平成 28 年度 霧島市通学路合同点検対策箇所図 溝辺小学校

【対策検討メンバー】
 教育委員会 学校関係者 道路管理者 警察署

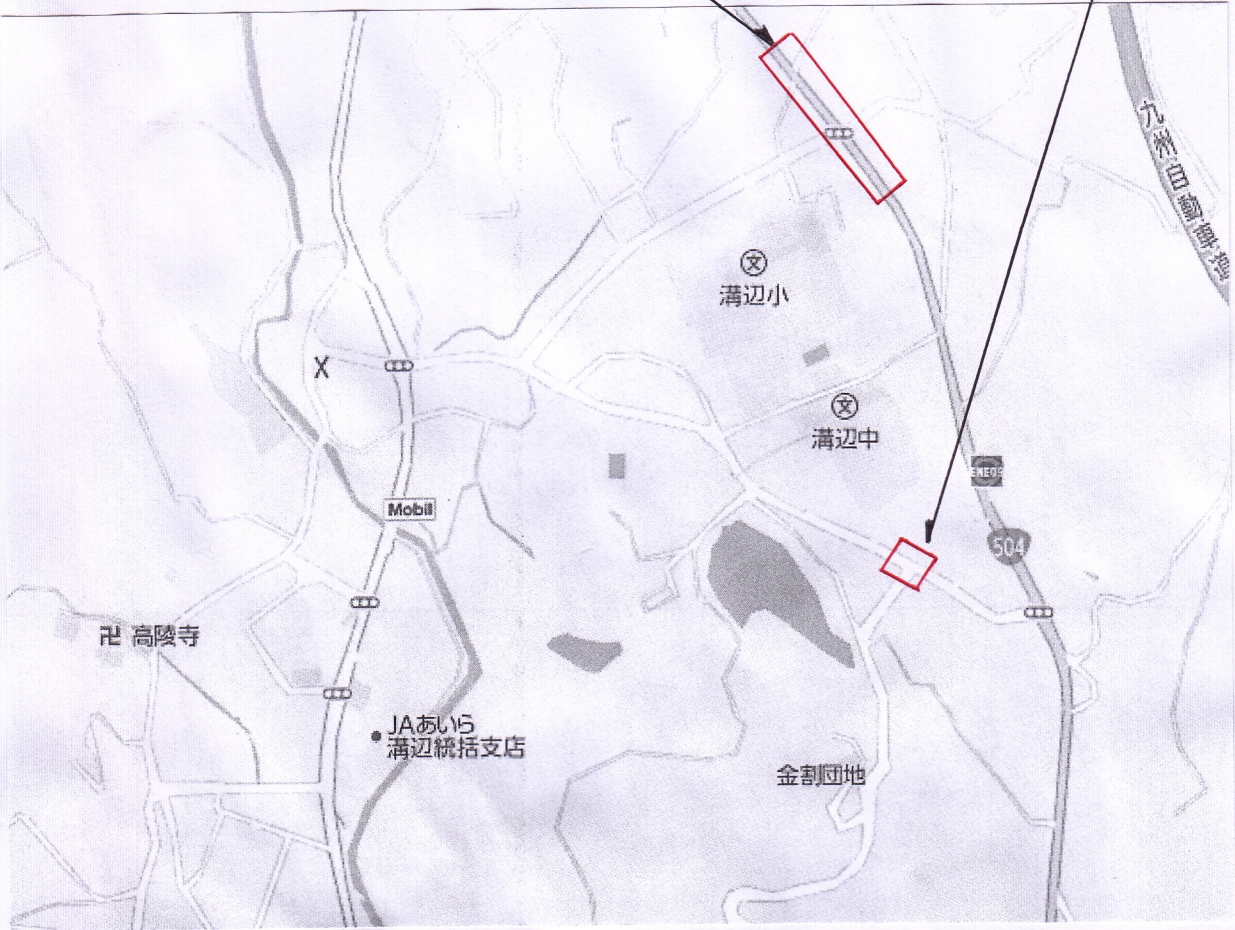
具体的な場所①	国道 504 付属の歩道の舗装（溝辺町陵北地区・高屋山上陵方面、竹子方面山口農機付近）
具体的な要望	歩道の舗装, 道路排水の改善
<具体的な対応策> ・未補修部分についても引き続き鹿児島県で対応する。 ・雨天時の道路の排水状況については今後も学校側にて注意（監視）する。

具体的な場所②	校区を通る国道 504 号の通学路と金割団地・十文字団地付近の出入り口
具体的な要望	「学校あり。児童生徒に注意！」等の旗, 「飛び出し注意」の看板等の設置 ガードレールの設置

<具体的な対応策> ・市道側の側線, 中央線は霧島市建設部で対応する。 ・旧コンビニ(ファミリーマート)前の交差点の側線は鹿児島県で対応する。 ・停止線, 横断歩道については霧島警察署で対応する。	
---	--

平成 28 年度 霧島市通学路合同点検対策箇所図 溝辺小学校

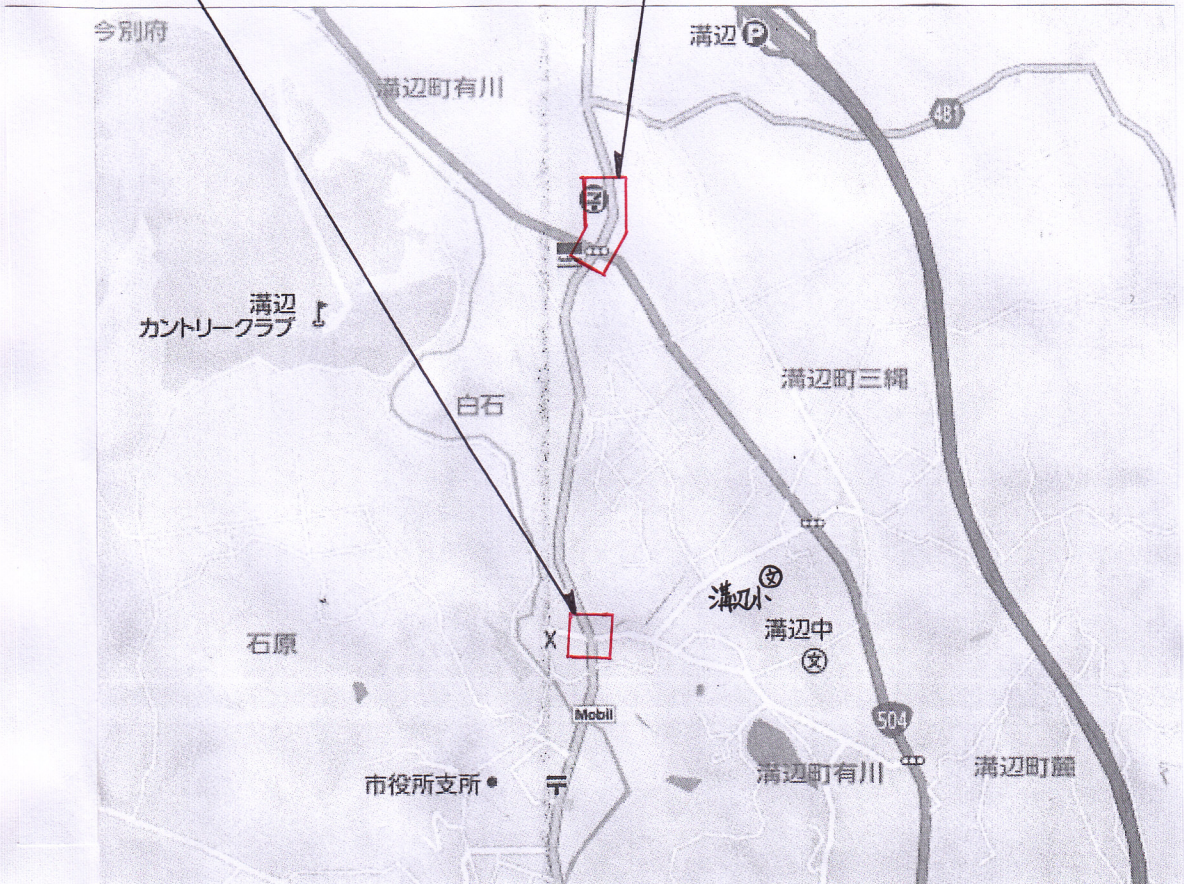
具体的な場所③	校区内の道路の交差点(特に溝辺駐在所近くの信号のある交差点)
具体的な要望	横断歩道や停止線, 歩道と車道を区別する線等の引き直し。
<p><具体的な対応策></p> <ul style="list-style-type: none"> ・ 停止線, 横断歩道については霧島警察署で対応する。 ・ 県道の側線, 歩道の点字ブロックの補修については鹿児島県で対応する。

具体的な場所④	溝辺・横川間の県道 55 号コンビニ付近の歩道
具体的な要望	「子ども(歩行者)に注意」の看板の設置
<p><具体的な対応策></p> <ul style="list-style-type: none"> ・ 交差点の停止線, 横断歩道については霧島警察署で対応する。 ・ コンビニの出入り口付近については, 溝辺地区交通安全協会に「歩行者注意」等の看板設置をお願いする。溝辺地域振興課で対応。

平成 28 年度 霧島市通学路合同点検対策箇所図 陵南小学校

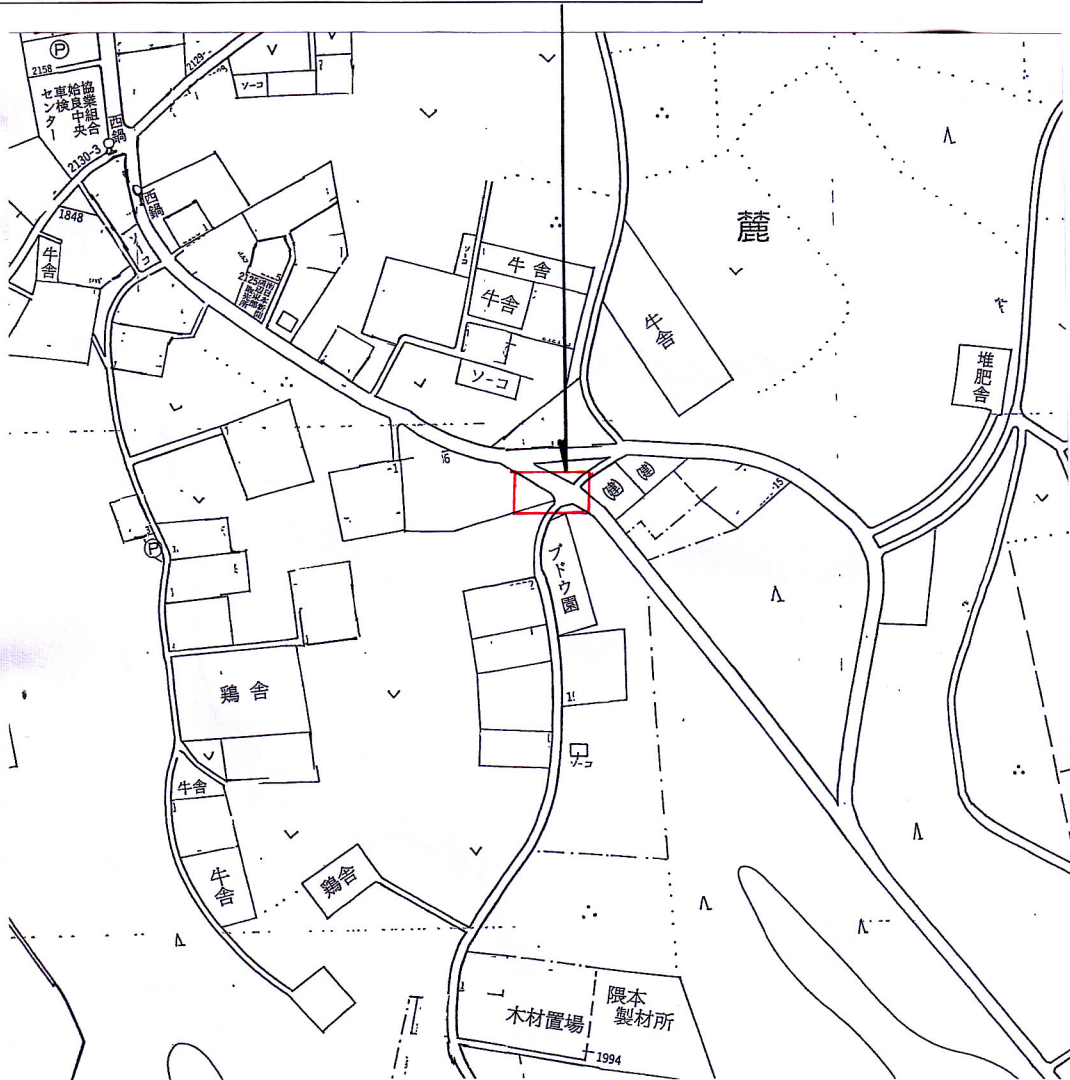
具体的な場所①	霧島市溝辺町麓 1884 付近十字路
具体的な要望	左側の確認ができるロードミラーの設置をお願いしたい。

具体的な場所②	霧島市溝辺町崎森 2327-10 日建リース工場付近歩道
具体的な要望	草払い、歩道の拡張をお願いしたい。
<具体的な対応策> ・県道敷きであれば草払いは鹿児島県で対応する。 ・草払いについて、学校側でも地域（自治公民館長）に相談する。

具体的な場所③	溝辺町崎森 県道崎森準人線 崎森橋（立岩-桑の丸間、高速道路架橋）
具体的な要望	橋の歩道が狭い。
<具体的な対応策> ・改修は難しい。

＜具体的な対応策＞
 ・左右ミラーの設置を検討する。溝辺地域振興課
 ・スクールゾーンの標識を検討する。霧島市教育委員会

平成 28 年度 霧島市通学路合同点検対策箇所図 竹子小学校

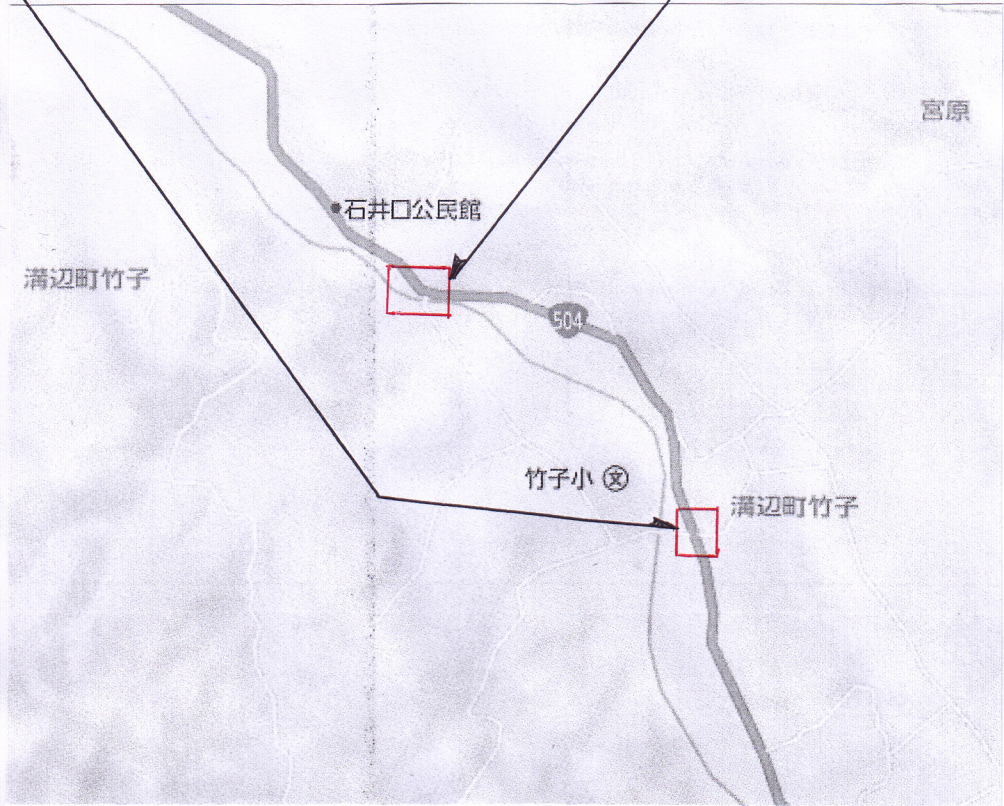
具体的な場所①	国道竹子小学校入口の横断歩道 道路標識の塗り替え。
具体的な要望	押しボタン式信号機の設置。

具体的な場所②	上寺付近（石井口）
具体的な要望	歩道の設置，注意喚起をする標識（横断歩道あり・スピード減速等）の設置。

- ・ 信号機設置は、今後の交通量、道路状況、交通環境を踏まえ検討していく。
- ・ 横断歩道、停止線、横断歩道予告標示等の補修。
- ・ 左折レーンではないのに左折車が進入してくる。対応策を鹿児島県で検討する。
- ・ 交差点の前後にスクールゾーンの標識を検討する。霧島市教育委員会

- ・ 速度制限 40km/h は、交通環境からして難しい。霧島警察署
- ・ 横断歩道については、左右の見通しが悪いため設置は難しい。霧島警察署
